改善箇所説明図

大型トラックのエンジン制御コンピュータにおいて、令和3年9月15日届出（届出番号5016）の改善措置のため変更したプログラムの排気温度センサ用故障判定プログラムが不適切なため、センサ正常時に異常と誤判定しエンジン警告灯（MIL）が点灯するおそれがある。

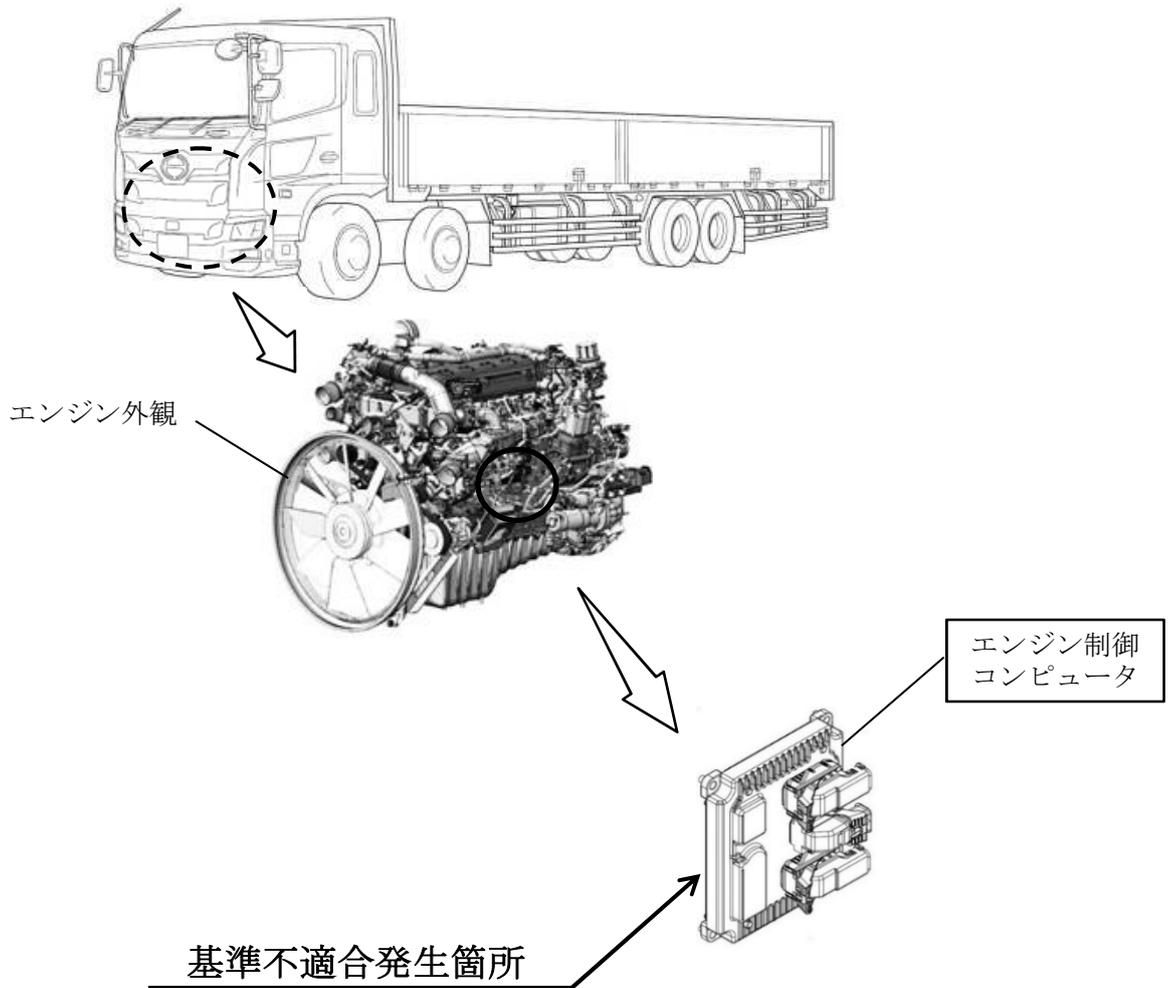
注： はプログラムを書き換える部品を示す。

改善の内容：

全車両、エンジン制御プログラムを対策プログラムに書き換える。

識別：改善済車両にはシリアルナンバープレートの左上に白色ペイントを塗布する。
